Eaux destinées à la consommation humaine Révision des périmètres de protection de captage

Captage du bourg de Mernel (forage F2)

**Avis complémentaire de l'hydrogéologue agréé
en matière d'hygiène publique
pour les quatre départements de la région Bretagne**

Rapport BM-2019.02

Annexe 2

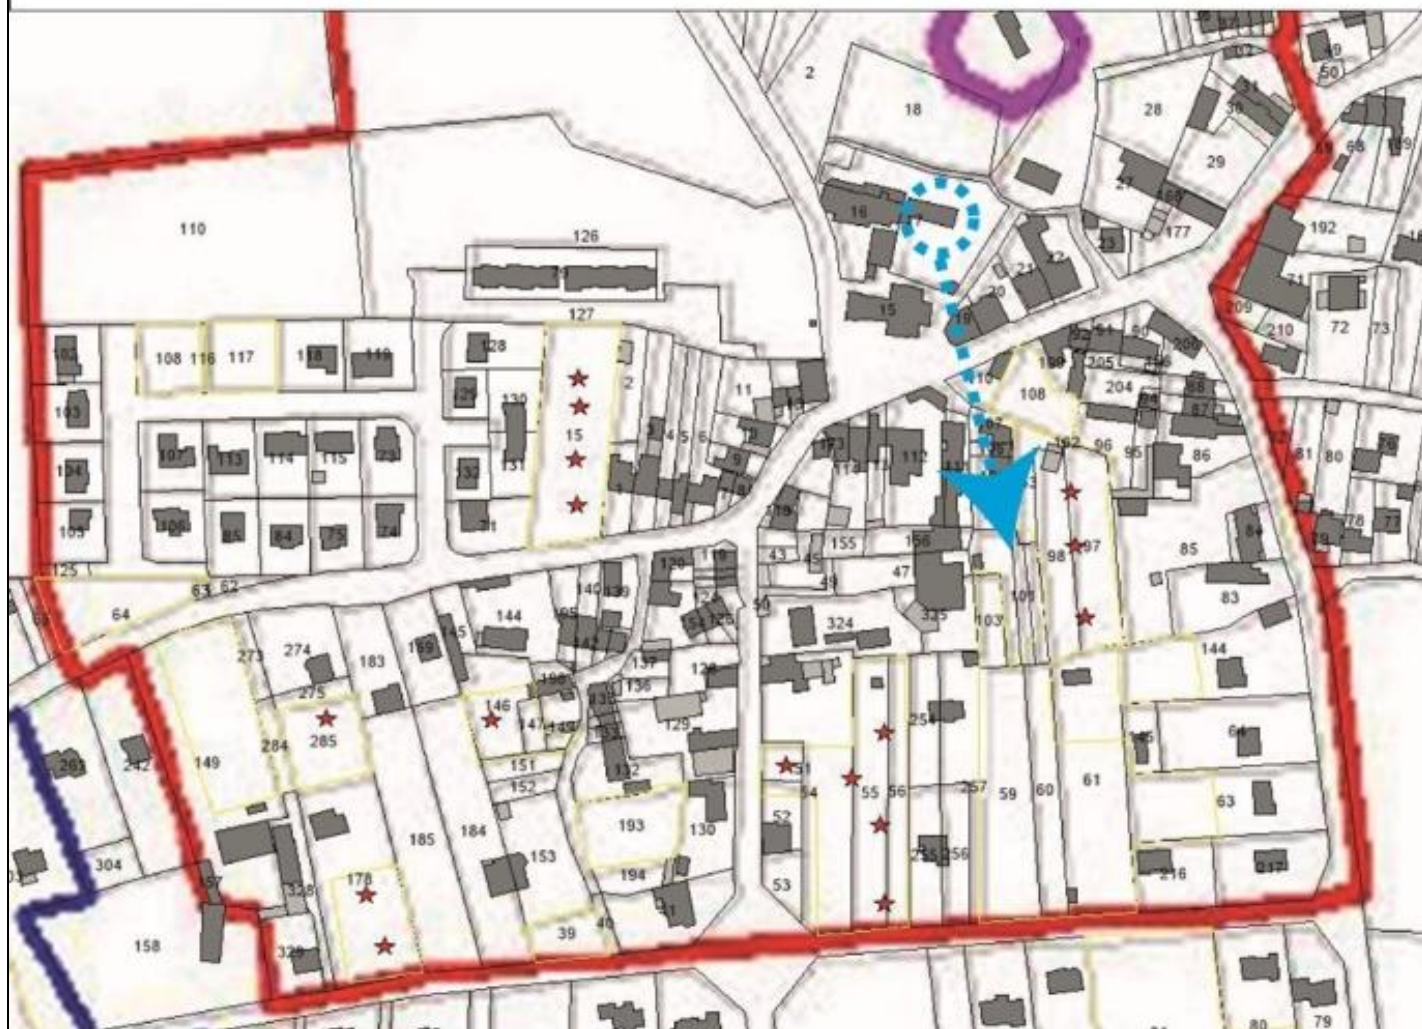
Deux secteurs à vocation d'équipements publics communaux sont visibles sur la seconde carte présente en Annexe 2 (zones représentées en bleu). Le premier secteur intègre le projet de déplacement de la cantine scolaire, et des liaisons douces (à conserver, à modifier ou à créer) pour relier les divers équipements publics (parc public, salle polyvalente, Mairie, école...) qui entraîneront des aménagements de la voirie. Le second secteur regroupe les équipements du complexe sportif.

Le premier secteur est situé quasi entièrement dans le périmètre de protection rapprochée sensible proposé en 2019 (sauf la parcelle ZS 81). Le second secteur est quant à lui localisé dans le périmètre de protection rapprochée complémentaire proposé en 2019.

Légende des constructions non possibles avec le projet périmètre captage 2019

-  16 dents creuses qui ne sont plus constructibles dans la zone agglomérée puisque le projet de captage interdit les constructions du périmètre rapproché sensible même dans sa partie agglomérée
-  Projet d'éloignement de la cantine du périmètre immédiat de captage n'est plus possible

De façon à respecter la protection du captage de Mernel (forage F2), il semble pertinent de suivre les préconisations suivantes pour les futurs projets d'aménagements urbains envisagés par la commune de Mernel :

- interdire la création de bâtiments, à l'exception de ceux en extension ou en rénovation autour des bâtiments existants ;
- limiter les excavations du sous-sol à la réalisation du terrassement et des fondations des constructions ;
- ne pas réaliser de constructions avec un sous-sol ;
- si ce type de chauffage est choisi dans les habitations, mettre en place un stockage de fuel sécurisé (pas de cuves à fuel enterrées, présence d'un système de détection de fuite, bac de rétention, double paroi...) ;
- assurer le raccordement de la construction à l'assainissement collectif ;
- collecter les eaux pluviales via le réseau communal séparatif ;
- avant puis durant les chantiers, prévoir des dispositifs permettant d'éviter tout risque d'infiltration de polluant dans le sous-sol (bacs de rétention [citernes et matériels en
